サービス通信

No. FAS-018

富士重工業株式会社

- 1 標 題 : FA-200 オイルクーララインのパイプ材質変更
- 2 適用機体 : FA-200 シリーズの機体で製造番号#1~31号機
に該当する機体及び航技研機
(但し, 製造番号#12, 15, 20, 21, 25, 27,
30, 31を除く)
- 3 適用度 : 必須事項
- 4 目的 : オイルクーラー・ラインのパイプの破損を防止するため
- 5 指 示 : 指定のパイプ(図参照)を新部品(ステンレススチール製)
のものと交換する
- 6 実施時期 : このサービス通信受領后25時間以内に行う。
- 7 承 認 : 航空局承認済(表333) 45. 3. 25
- 8 所要部品

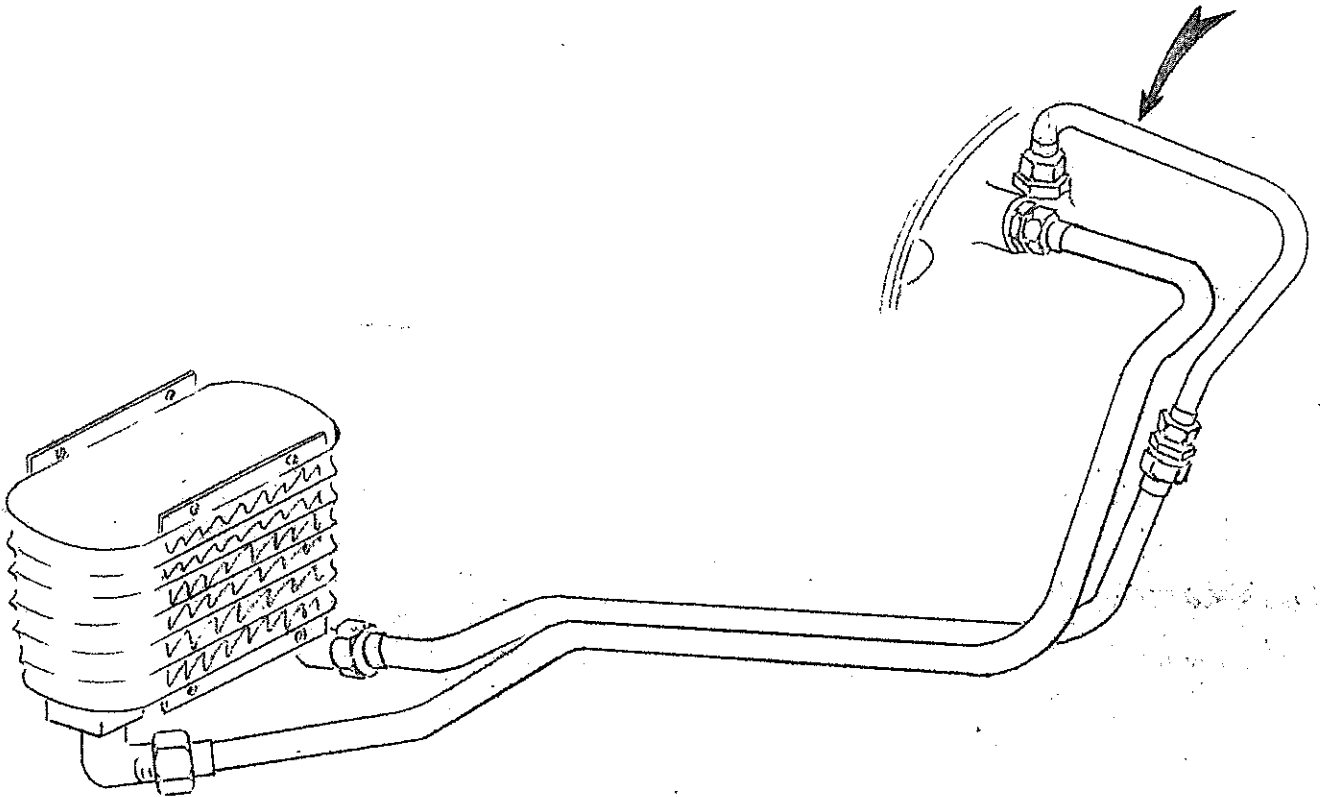
註 1) FA-200-160, -180 共オイルクーラーが
840.6 E型に変更して取付けてある機体については,
200-014131-123のパイプを交換する。

機 体 型 式	製 造 番 号	オイルクーラー 型 式	部 品 番 号	材 質	
				新	旧
FA-200-160	S/N 2~11	8406F	200- 914021-17	ステンレス スチール	アルミ
	S/N12~18	8406F	200- 914131-117	#	#
	S/N19~31	8406E	200- 914131-123	#	#
FA-200-180	S/N 2~11	8406F	200- 914021-17	#	#
	S/N12~18	8406F	200- 914131-111	#	#
	S/N19~31	8406E	200- 914131-123	#	#
